ACTA SEGUNDA DE JUNTA DE ACLARACIONES
D/031/2026

REHABILITACIÓN DE PLAZA CÍVICA; CONSTRUCCIÓN DE BARDA PERIMETRAL; REHABILITACIÓN Y MANTENIMIENTO DE SERVICIOS SANITARIOS; CONSTRUCCIÓN DE AULA, EN EL MUNICIPIO DE LEÓN, EN LA LOCALIDAD LEÓN DE LOS ALDAMA CALLE ARTICULO 27 NÚMERO EXTERIOR: 102, COLONIA LIBERTAD EN EL PREESCOLAR GUSTAVO DÍAZ ORDAZ CCT 11DJN1098U.

PLACA P1

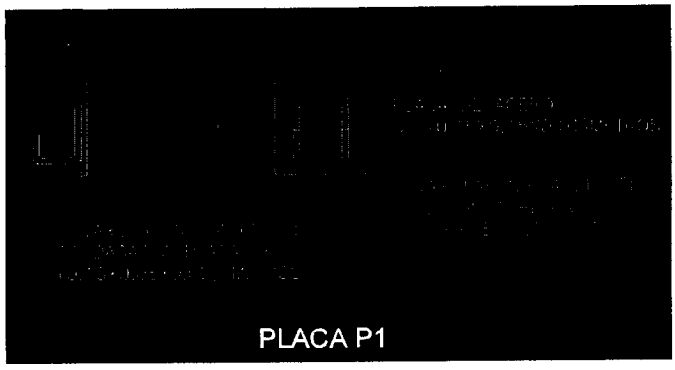
4. CON RELACIÓN AL CONCEPTO C.00.0055, DONDE SE INDICAN DOS PLACAS DE ACERO DE 0.15X0.15X0.01 MTS Y DE 0.10X0.08X0.05 MTS, SE PRESENTAN TRES PUNTOS DE ACLARACIÓN:

A. SE SOLICITA CONFIRMAR QUE AMBAS PLACAS CORRESPONDEN A 3/8" Y 2" RESPECTIVAMENTE
B. SE SOLICITA CONFIRMAR EL LARGO DE LAS DOS VARILLAS DEL NO. 4 SOLDADAS
C. SE SOLICITA ACLARAR EL DESARROLLO TOTAL DEL ELEMENTO CONSIDERADO COMO 1 PZA, ES DECIR, SI AMBAS PLACAS ESTARÁN SOLDADAS POR LAS 2 VARILLAS DEL NO. 4.

C.00.0055	**SUMINISTRO E INSTALACIÓN DE PLACA DE ACERO DE (0.15 CMSX0.15 CMS X 3/8" DE ESPESOR) CON DOS VARILLAS DE (1/2") COMO ANCLAS CON UN DESARROLLO DE (0.10X0.08X0.05) MTS. CADA UNA, LA CUAL SERA AHODAGA EN MUROS, LOSA Y FIRME DE CONCRETO, DE CONCENTRACIONES DE MEDIDORES. INCLUYE: MATERIAL, MANO DE OBRA, EQUIPO Y HERRAMIENTA. P.U.O.T.**	**PZA**	**6.00**
